準備書面(198)

六ヶ所断層に関する日本原燃の見解とこれに基づく国の規制審査における判断に看過しがたい過誤・欠落があること(1)

2023年6月30日

核燃サイクル阻止1万人訴訟

図 2—尾駱沼北方における M1 面の変形

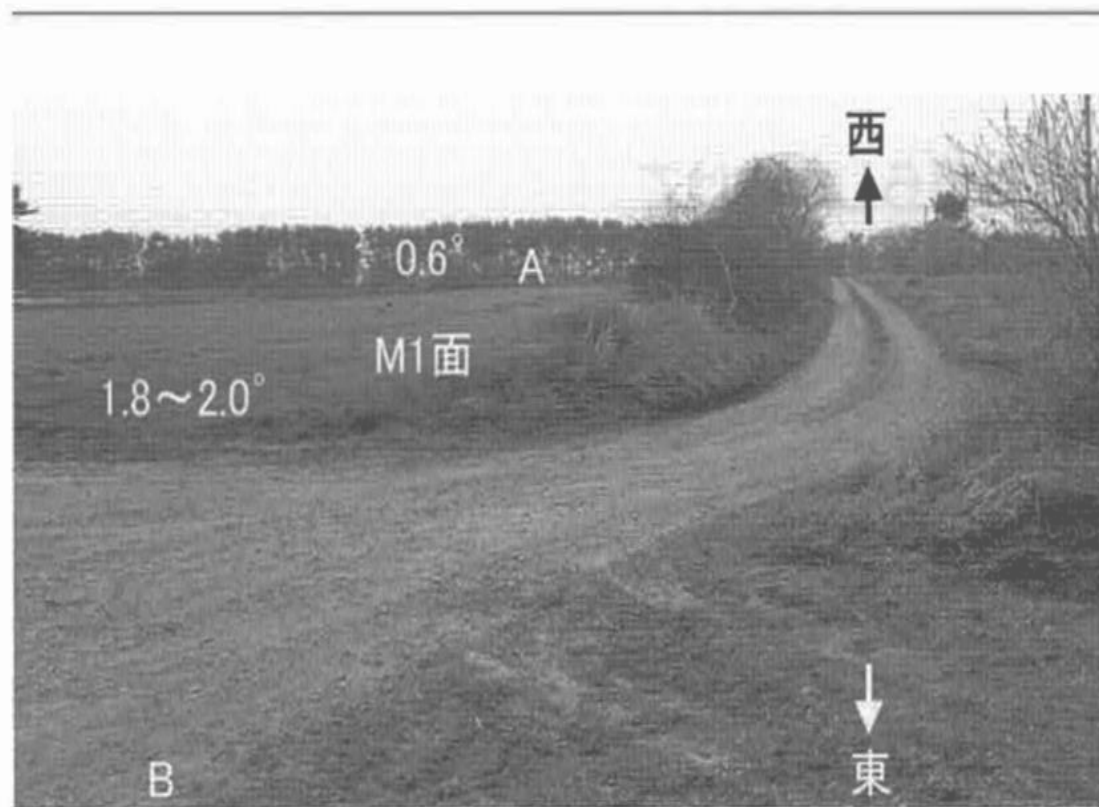
M1面とM1'面を区分する段丘崖はない

A地点より内陸（奥側）では、M1面はほぼ水平（約0.6度）で分布

A-B間でM1面は1.8~2.0度で海側へ傾斜

原燃は、A-B間をM1'面としているが、写真の範囲において段丘面は連続している

M1より新しい段丘面を区分するための地形的証拠はまったく認められない

図A 海面変化と隆起速度（出典：甲D第151号証94ページ図4.3.2）

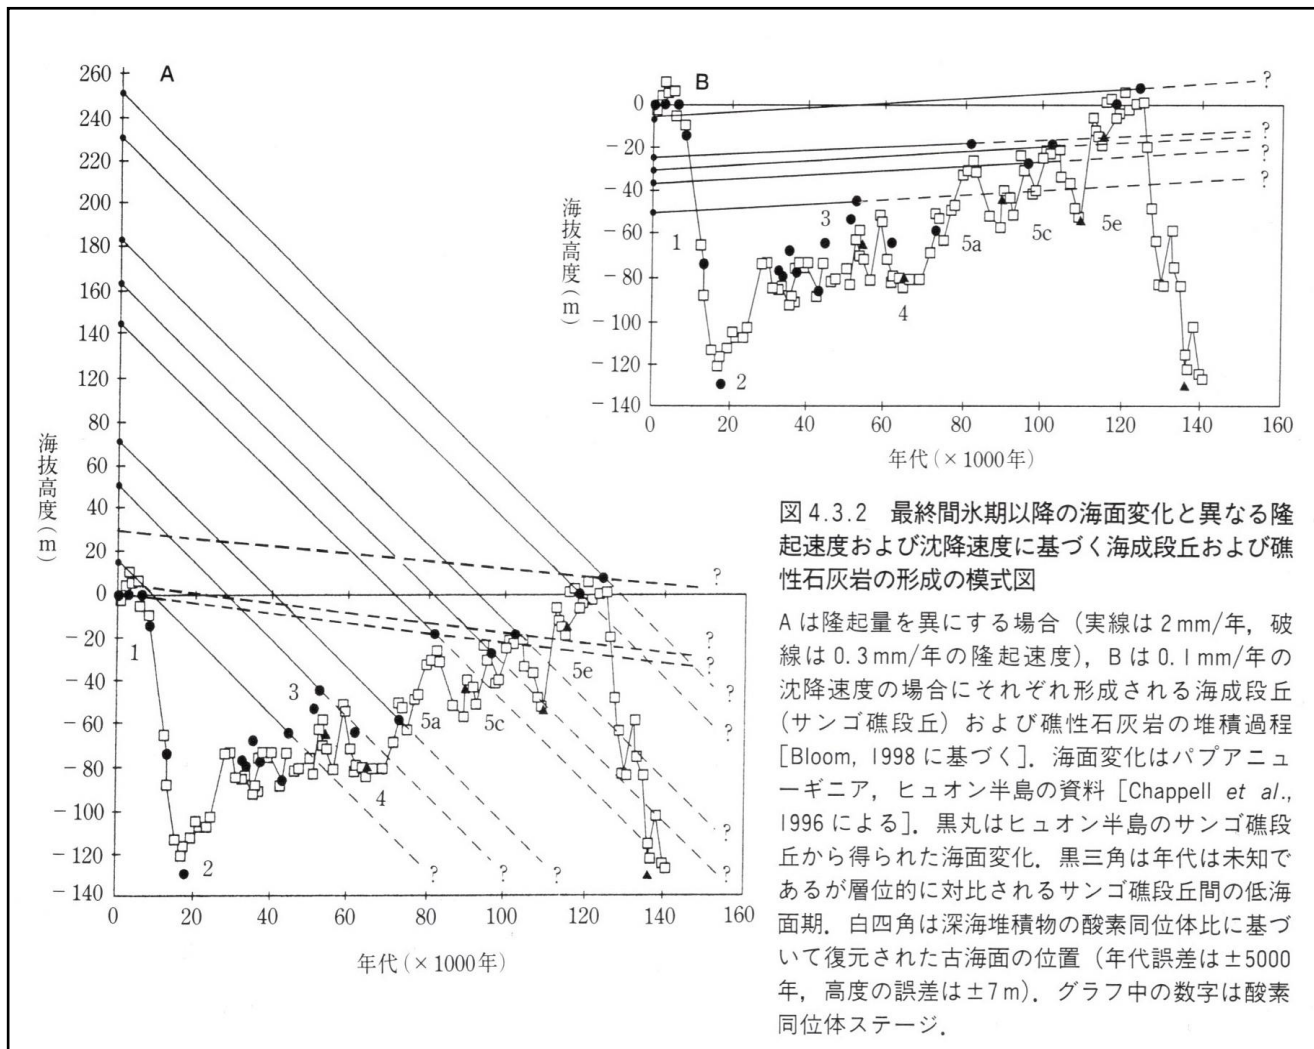
隆起速度が0.3mm/y程度の六ヶ所地域では MIS 5e期に1つの段丘面しか現われ得ない

図B 海面変化曲線の比較（出典：甲D第151号証93ページ図4.3.1）

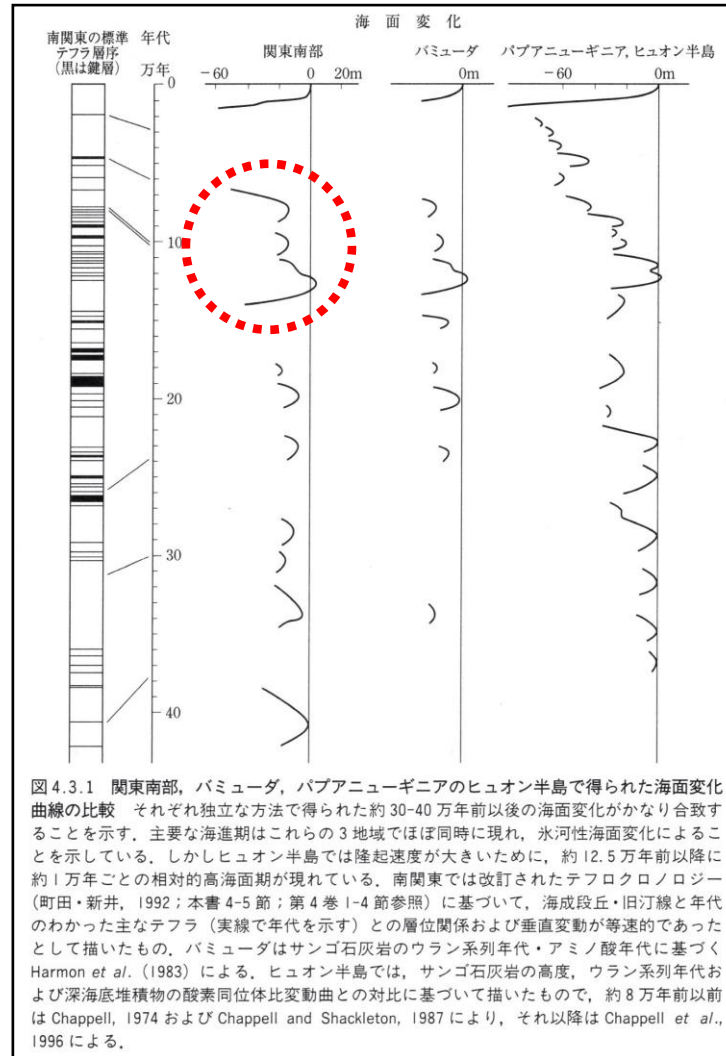
日本では隆起速度の大きい南関東でも MIS 5e以降現代までを見ても3つのピーク

M1面とM1'面を区別することは 不適切

図C 乙E第212号証 (奥村晃史意見書) より
(赤い破線の円は原告らによる)

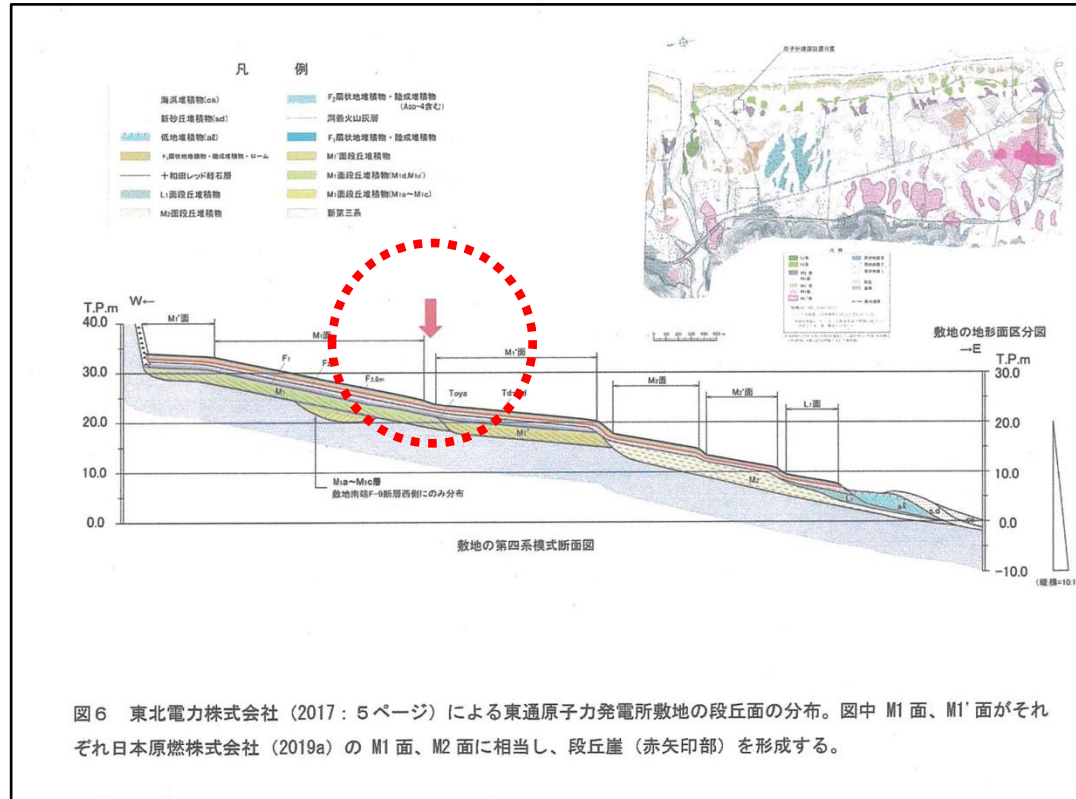
奥村氏がいう「明瞭な断層」は科学的根拠が示されていない

図3—尾駁沼北方における地形・地質断面

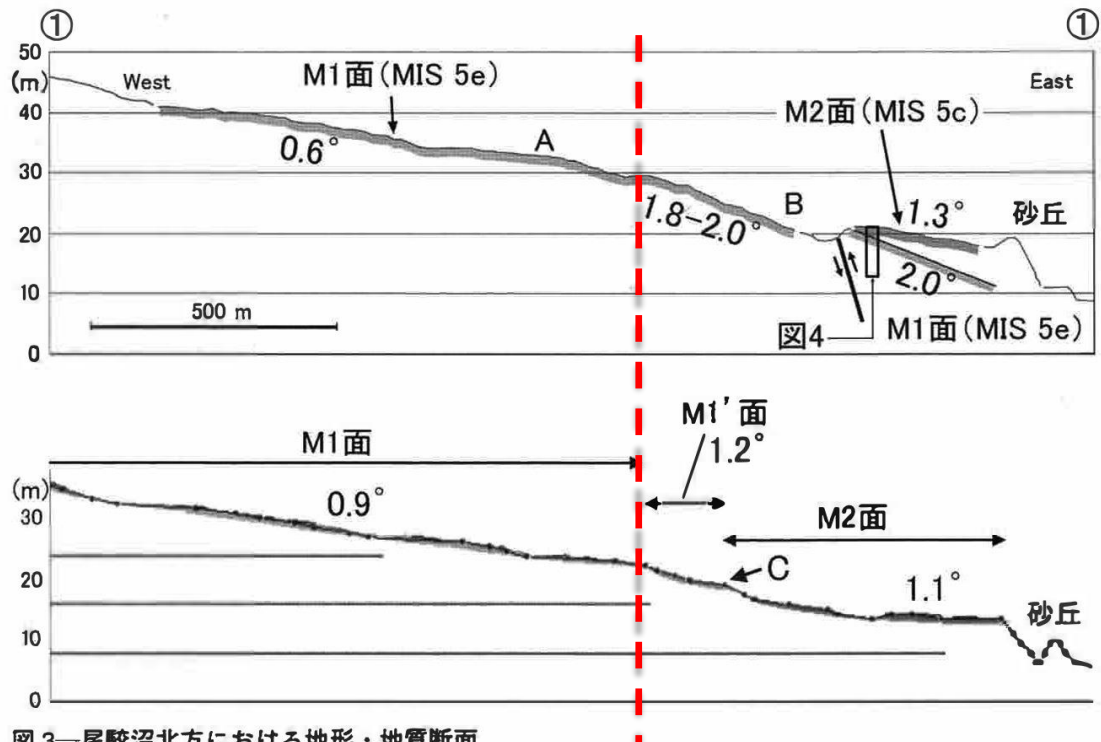
断面図のA地点とB地点の中間部から2度程度に傾斜が変化

渡辺教授は、海成段丘面の傾斜角度の大きさだけを問題にしているのではなく、傾斜が変化していることに着目して、地殻変動の有無を議論している

海成段丘面の傾斜がこのように急激に変化するとは考えにくい

M1面の傾斜の変化が起きているということは、M1面がつくられた後に、M1面の傾きが変わってしまうような地殻変動が生じた、すなわち、活断層が動いて地震が起きたことが科学的（論理的）に推定できる

図4—M2面構成層に覆われるM1面構成層の傾斜

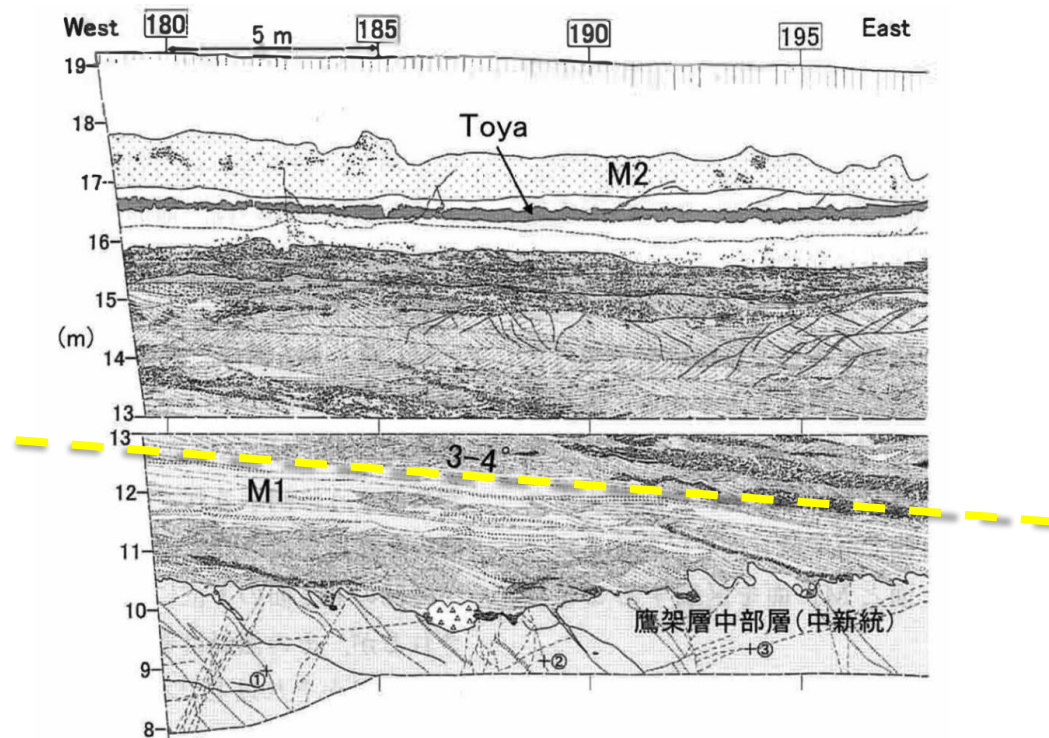
M1面を構成する地層が傾斜を強めていることが 日本原燃の資料に図示されている

海側のM2面の下位には、M1面構成層が確認されるがその傾斜は変形したM1面の傾斜（約2度）と同じかそれ以上（場所によっては3～4度傾斜）

原燃は「そのような異常な傾斜は認められない」としている（根拠は？）

規制委員会は、これに関しては何もコメントせず、了承したとしたら大問題

図5—尾駁沼と鷹架沼の間における地形・地質断面

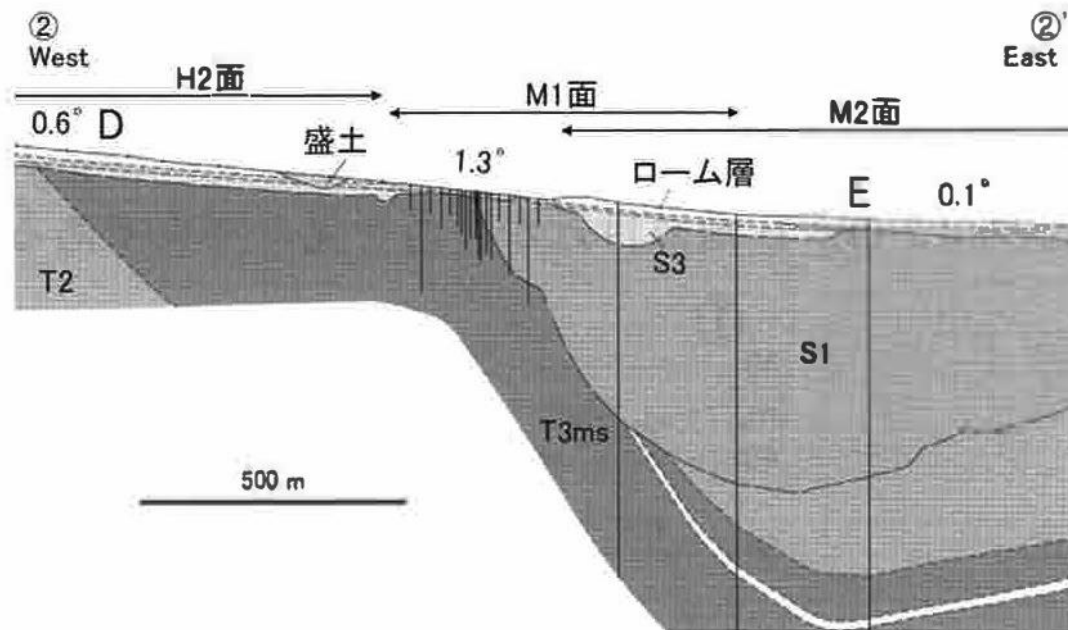
Dより西で0.6°、DとEの間は1.3°、Eより東で0.1°と傾斜変化している

渡辺教授「このような傾斜変化は異常である」

地下の構造：傾斜が大きくなっているD地点-E地点間は、S1やT3msが急傾斜となっている部分と一致

地下の構造：原燃が生きていないとしているS3はEの西側で急傾斜しているのでM1面と同様に變形している

このような活構造は
地下における
活断層運動に
よってもたらされた

図5—尾駁沼と鷹架沼の間における地形・地質断面

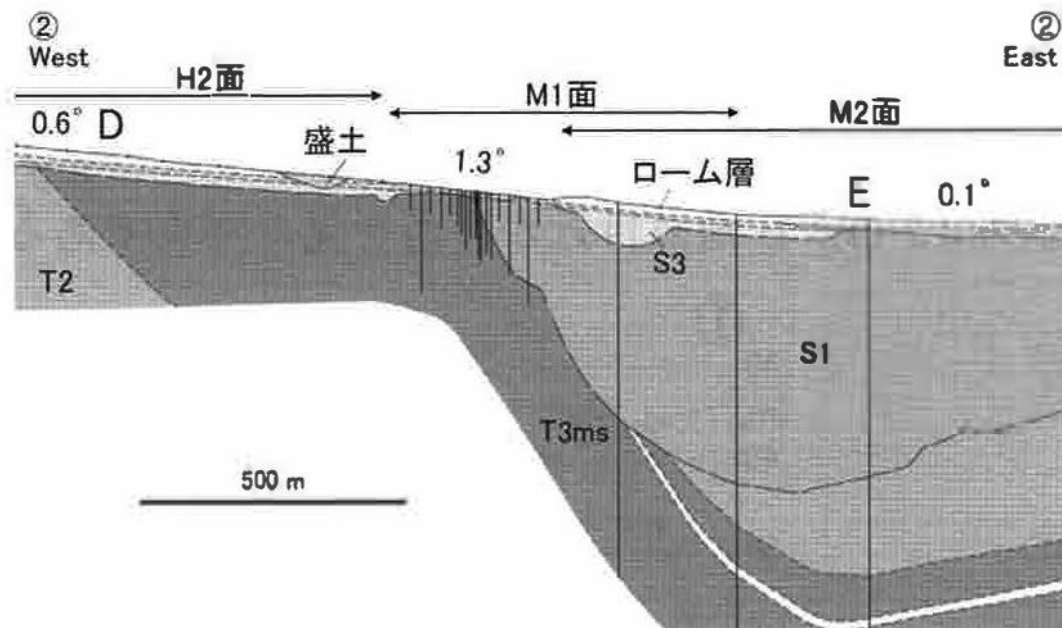
日本原燃は、当時S3（砂子又層上部層）と呼んでいた約100万年前の地層が変形していないので地下構造は活構造ではないと結論

鷹架沼南岸地点でのS3については年代測定を実施し、S3の下部が約38万年前の地層であるとされており、名称も「六ヶ所層（R）」と変更された

この地点でのS3と呼ばれていた地層については年代測定がおこなわれていない

地層の層相（見た目）だけから鷹架沼南岸地点のものと同じとされ、自動的に名称と年代が変更されたが、これは**重大な誤魔化し**である

図6—鷹架沼南岸のM1面の変形

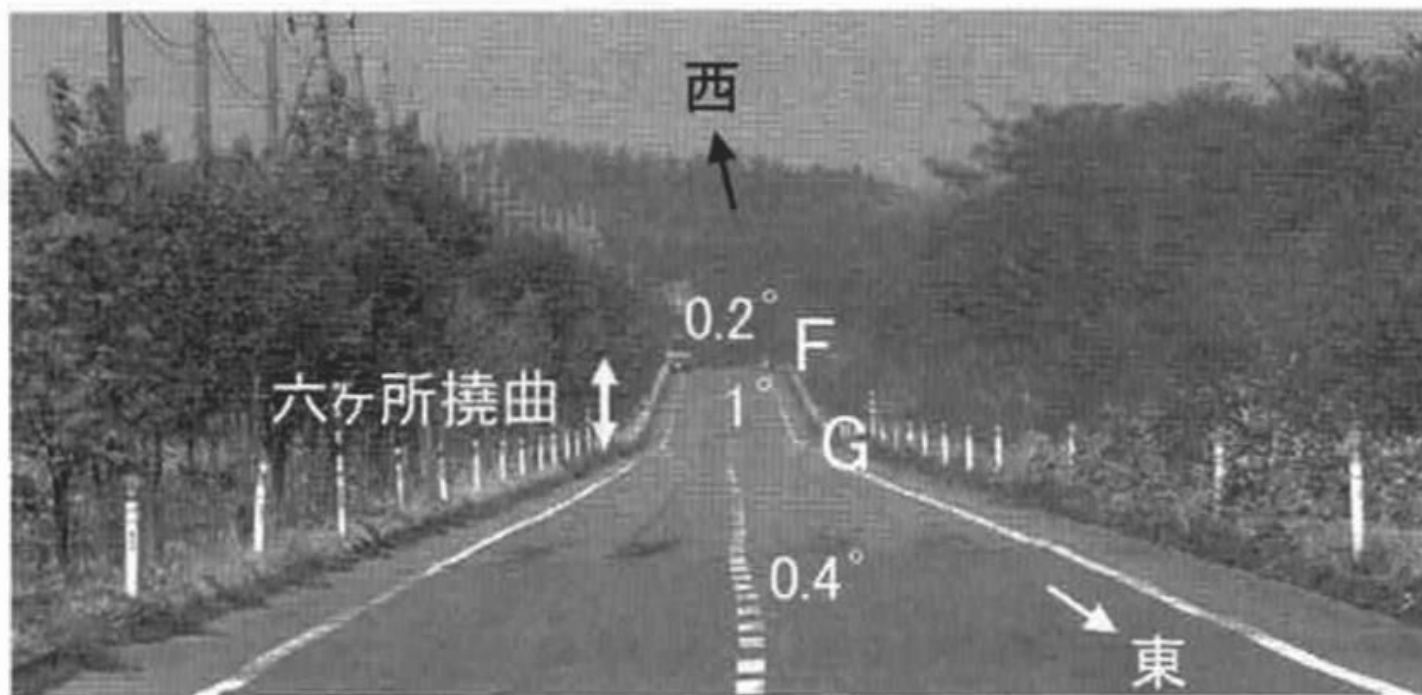
M1面がF-G間で折れ曲がっている：Fより内陸側の傾斜は約0.2度、Gより海側の傾斜は約0.4度、F-G間の傾斜は約1度

M1面が折れ曲がっているF-G間の地下で、S1には断層状構造がみられる断層と推定される構造の地表延長部では、S3が数度以上南～南東方向へ傾斜

図7—鷹架沼南岸の地形・地質断面

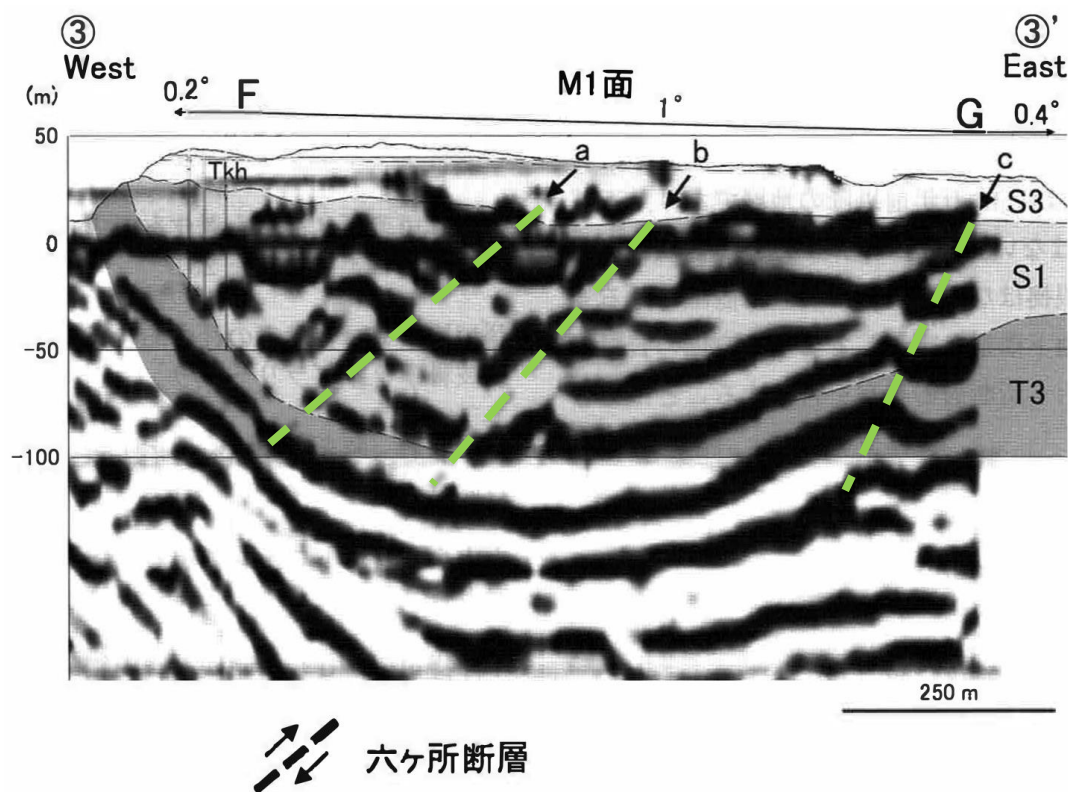
地下構造には非対称な向斜構造

M1面が異常な傾斜を示す部分は想定される六ヶ所断層の地表延長部での変形である

S1の中には地層が変形してずれていることを示すような構造 (a,b,c)
